## RESOLUCION N.º

### POR MEDIO DE LA CUAL SE OTORGA UN PERMISO DE OCUPACIÓN DE CAUCE Y SE TOMAN OTRAS DETERMINACIONES

Que una vez evaluada la información complementaria, se generó el Informe Técnico N° **IT-06570-2025** del 19 de septiembre de 2025, dentro del cual se formularon las siguientes observaciones y conclusiones las cuales son parte integral del presente acto administrativo:

#### FUENTE SIN NOMBRE 1

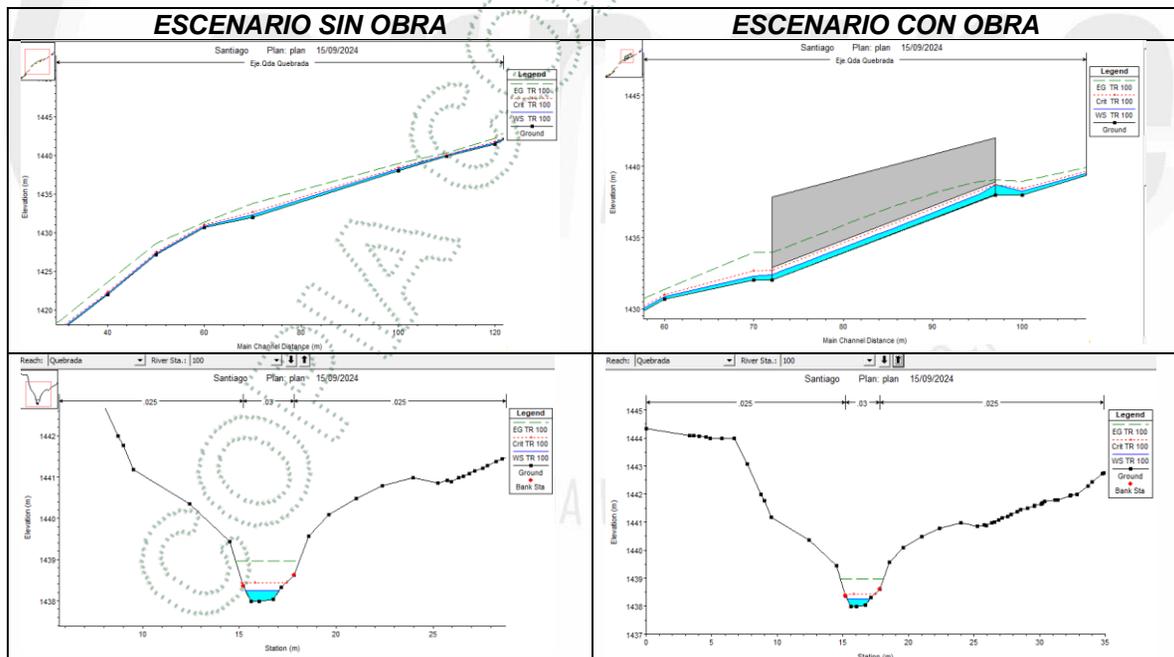
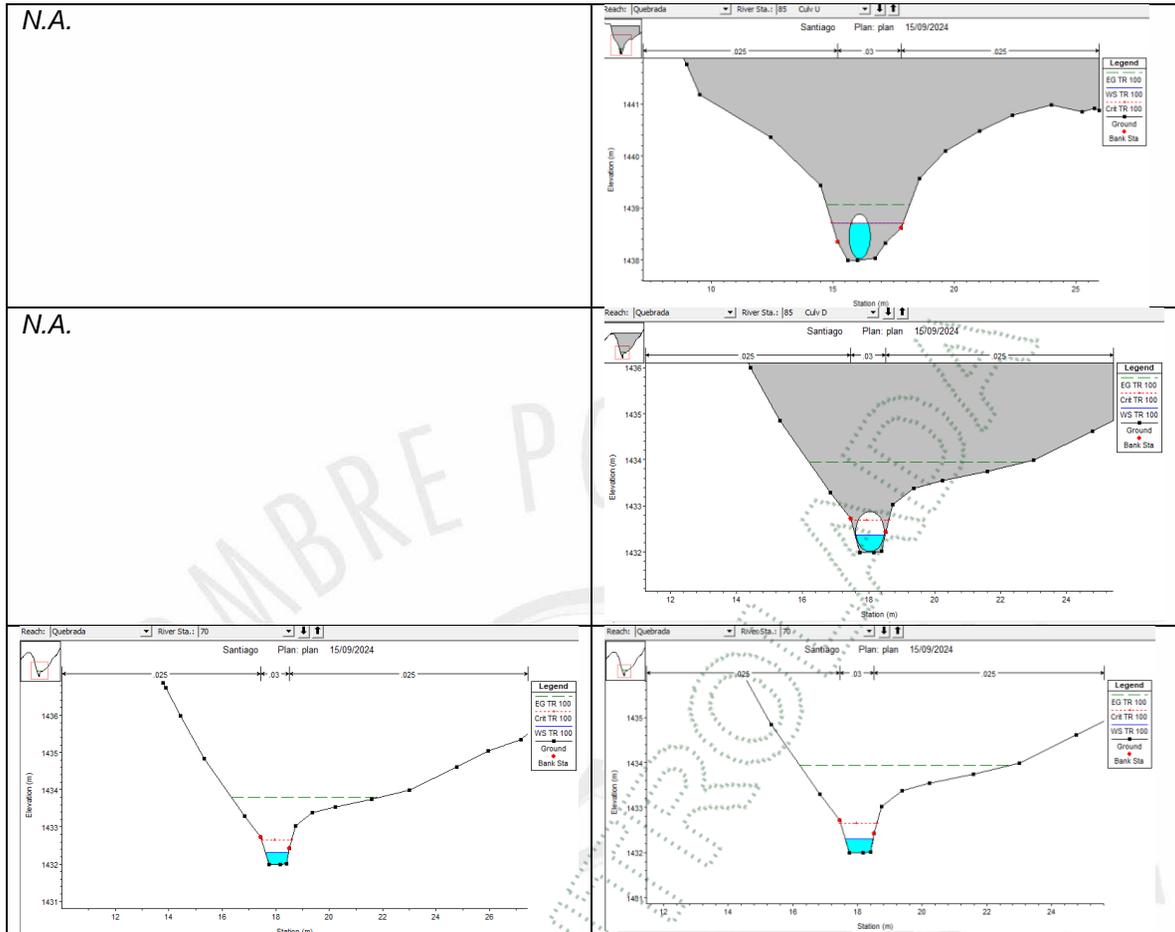
Analizando los parámetros hidráulicos del escenario sin obra y con obra, no se tiene variación significativa en la velocidad y cota de la lámina de agua Tr=100años.

FUENTE SIN NOMBRE 2

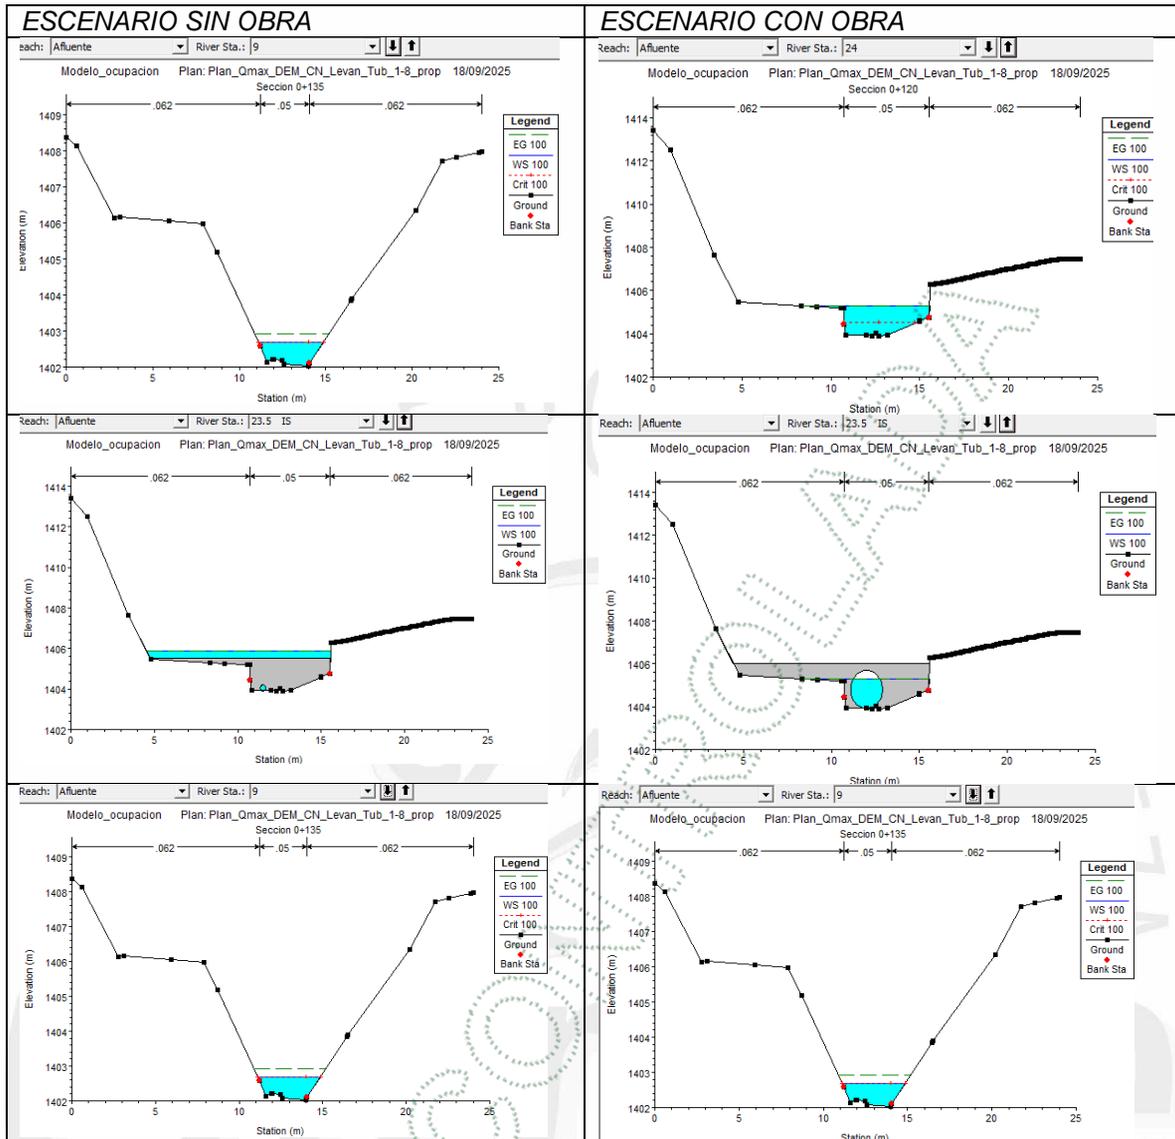
En la evaluación del escenario sin obra y con obra se tiene una variación en la velocidad aguas arriba de la estructura sin embargo su magnitud final es de 3.05m/s, magnitud dentro del rango normal de la fuente hídrica.

### 3.4.3 Análisis de socavación

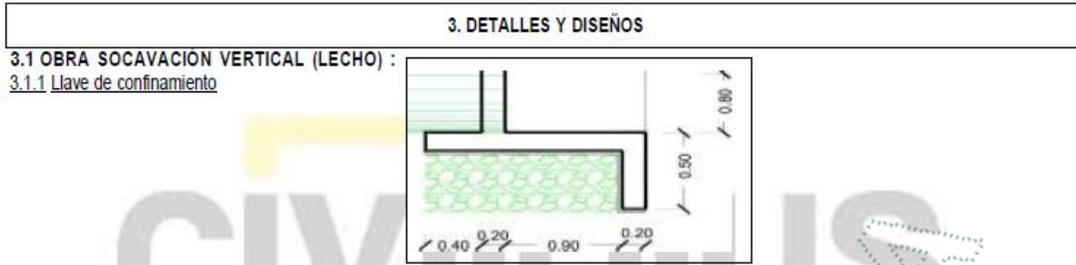
Se estima una profundidad de socavación a partir del lecho de la fuente de 0.45m

Ilustración 2 Registro de campo.

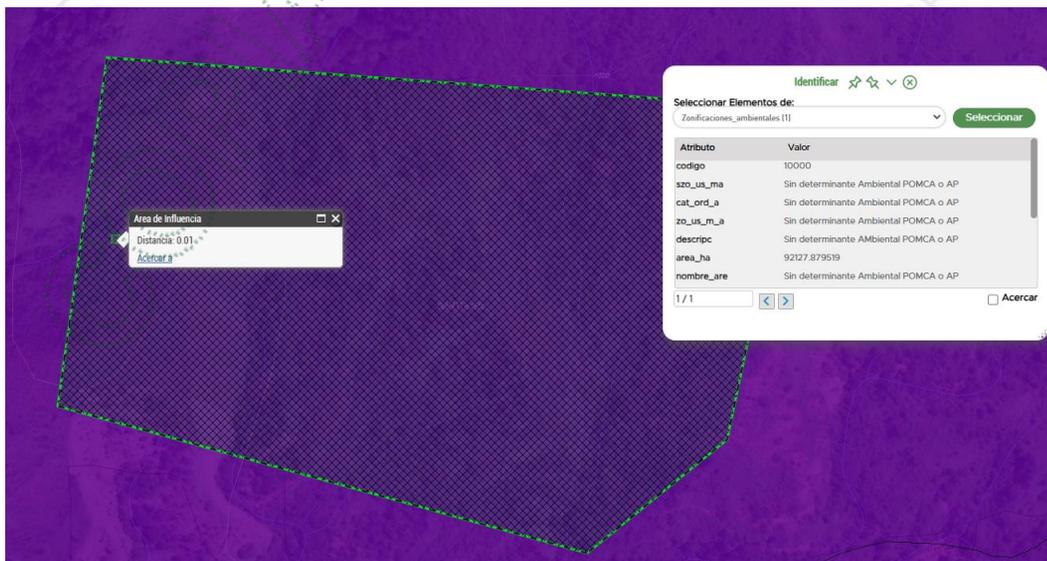
En el recorrido al sitio, se observa una obra hidráulica tipo tubería en atesor ubicada en la coordenadas WGS84 75°11'9.933" 6°32'52.477" la cual está colapsada y se requiere cambiar.
